**Deuxième série de questions et commentaires  
pour le projet d'agrandissement  
du lieu d'enfouissement technique  
situé sur le territoire de la ville de Mont-Laurier  
par la Régie intermunicipale des déchets de la Lièvre**

**Dossier 3211-23-091**

**Le 1<sup>er</sup> mars 2024**

Figure 2 : Représentation de l'écoulement radial. Adapté du dessin 43955TT-ENV-SE01 (TetraTech, 2023-12-13).

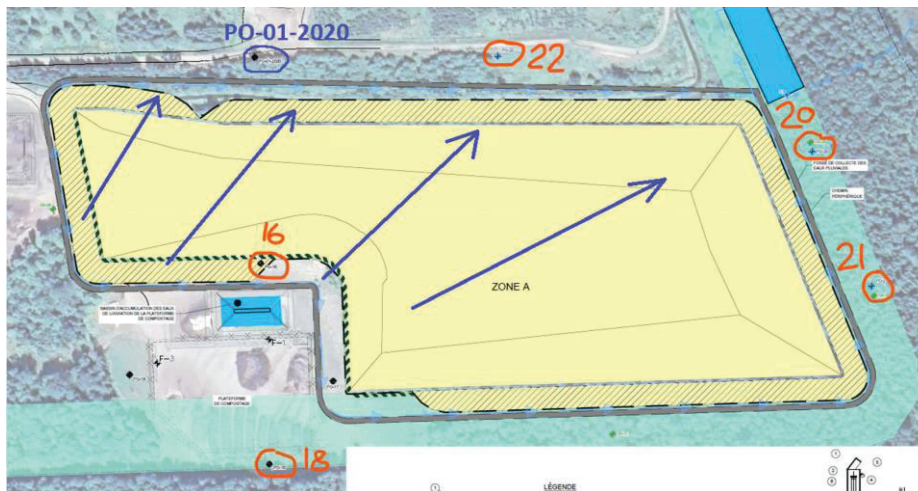
Pour pallier cette problématique, il a été suggéré d'ajouter au réseau de suivi le puits d'observation PO-01-2020 aménagé dans le cadre de l'étude hydrogéologique de Groupe Alphard (2021), montré à la figure 2.

Puisque l'initiateur signale qu'il prévoit détruire ce puits lors des travaux, comment l'initiateur compte-t-il assurer une couverture adéquate de la surveillance des eaux souterraines du lieu d'enfouissement technique (LET)? Conservera-t-il le puits d'observation PO-01-2020 au réseau de suivi proposé pour la zone A? Aménagera-t-il un nouveau puits dans le même secteur?
